RESOLUCIÓN No.

POR MEDIO DE LA CUAL SE RENUEVA Y MODIFICA UN PERMISO DE VERTIMIENTOS Y SE ADOPTAN OTRAS DETERMINACIONES

LA DIRECTORA DE LA REGIONAL VALLES DE SAN NICOLÁS DE LA CORPORACIÓN AUTÓNOMA REGIONAL DE LAS CUENCAS DE LOS RÍOS NEGRO Y NARE, CORNARE.

5. Que personal de la Corporación, procede a realizar verificación de lo allegado, generándose el informe técnico **IT-00342-2025 del 17 de enero de 2025**, en el cual se observa y concluye lo siguiente:

- Acuerdos Corporativos y restricciones ambientales que aplican al proyecto

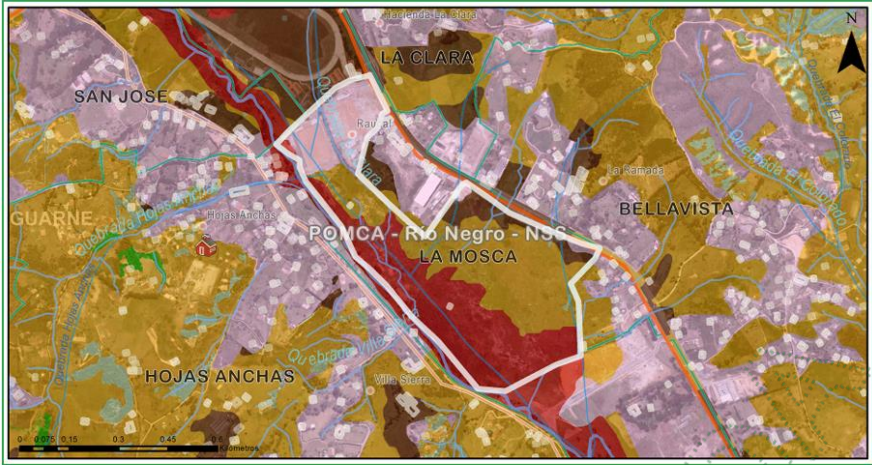
Presenta restricciones por retiros a la ronda hídrica de una fuente de agua que discurre por el lindero suroccidental, por lo que, según el acuerdo 251 de 2011 de CORNARE o la metodología del MADS (Resolución 957 de 2011), se deberán respetar los retiros establecidos. Se resalta que las actividades no afectan la ronda.

Manejo de Lodos	LECHO DE LODOS	Se cuenta con un sistema de lechos de secado con cuatro (4) celdas. Secado de lodos para luego ser entregados a gestor externo.
Esquema

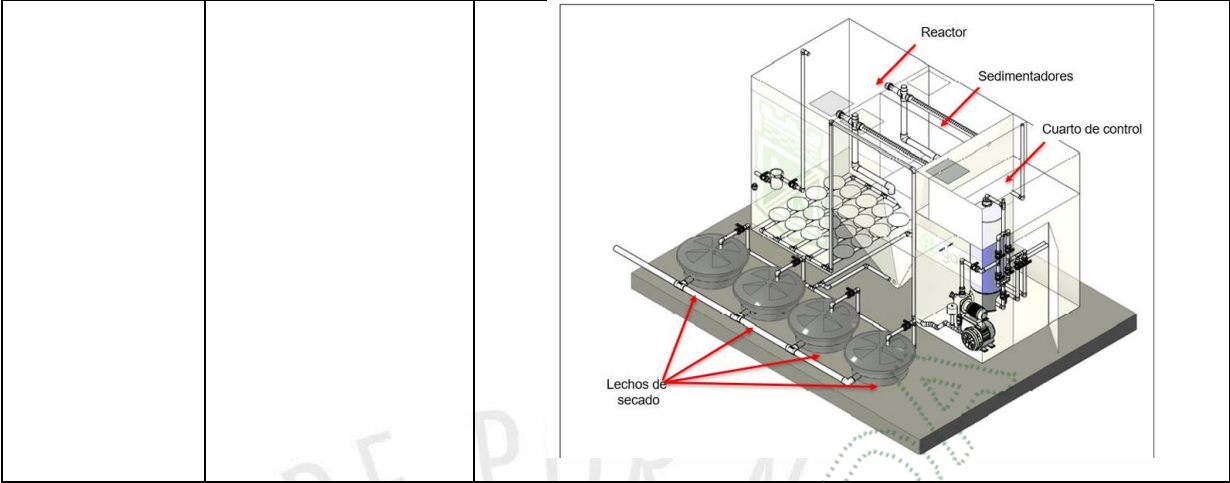
Tipo de Tratamiento	Preliminar o Pretratamiento: _X_	Primario: _X_	Secundario: _X_	Terciario: _	Otros: ¿Cuál?: _____		
Nombre Sistema de tratamiento		Coordenadas del sistema de tratamiento Magna sirgas					
STARD		LONGITUD (W) - X			LATITUD (N) Y		Z:
		-75	25	29.96	6	14	42.3 2
Tipo de tratamiento	Unidades (Componentes)	Descripción de la Unidad o Componente					
Preliminar o pretratamiento	CRIBADO	Tiene como objetivo retener los sólidos gruesos y proteger los equipos de bombeo de posibles obstrucciones. Separación entre las barras: 2.0 cm. Los sólidos de este tamaño o menores llegan al tanque de homogenización. Ángulo de inclinación: 45° Número de barras requeridas: 15 barras Número de espacios: 14. Longitud de la rejilla: 0.42 m = 0.5 m Ancho: 0.30 m Velocidad de la rejilla: 0.51 m/s Altura lámina de agua: 0.067 m					
	TANQUE DE TRASIEGO	Tiene la función de recibir el agua de cribado y de enviarla al tanque de homogenización. Para esta estructura se propone usar el tanque de homogenización actual. Volumen: 2 m³ TRH: 1.3 horas.

TANQUE DE HOMOGENIZACIÓN	Función principal de esta estructura es servir como pulmón para soportar los caudales picos y lograr garantizar que el sistema opere al caudal promedio de diseño.					
Tratamiento primario	REACTOR BIOLÓGICO AEROBIO MMBR	Este elimina y minimiza las deficiencias que suelen acompañar los procesos biológicos para el tratamiento de aguas residuales. Debido a los distintos beneficios que ofrece, el MBBR utiliza transportadores de plástico cubiertos de biopelícula para descomponer residuos. Además de ser un medio eficaz para eliminar las sustancias orgánicas, también es un método innovador para la nitrificación y desnitrificación.

Longitud: 1.80 m Altura: 3.0 m Atura útil: 2.70 m Ancho 2.2 m 5 líneas de difusión. Número de difusores por línea: 4 difusores. Total de difusores: 20 Espaciamiento entre difusor y difusor (desde el centro): 0.414 m Espaciamiento entre línea y línea de difusores: 0.360 m
Tratamiento secundario	SEDIMENTADOR SECUNDARIO	Permite la sedimentación de sólidos generados en el MBBR, cuyo clarificado se enviará a los filtros. Parte de los lodos generados en esta unidad se irán al tanque de homogenización y el resto se irá a los lechos de secado, esto se hará mediante una electroválvula que se abrirá cada cierto tiempo para enviar de manera automática los lodos. Número de cámaras: 2 Longitud: 1.90 m Altura 3.0 m Altura útil: 2,7 m Ancho: 2,2 m
Tratamiento Terciario	FILTRACIÓN	Como pulimiento final para el vertimiento, se cuenta con un sistema de filtración de carbón activado, con el cual se puede lograr remover DBO y DQO remanente, además de trazas de otros compuestos contaminantes. Eficiencia 92.5% en todo el sistema.
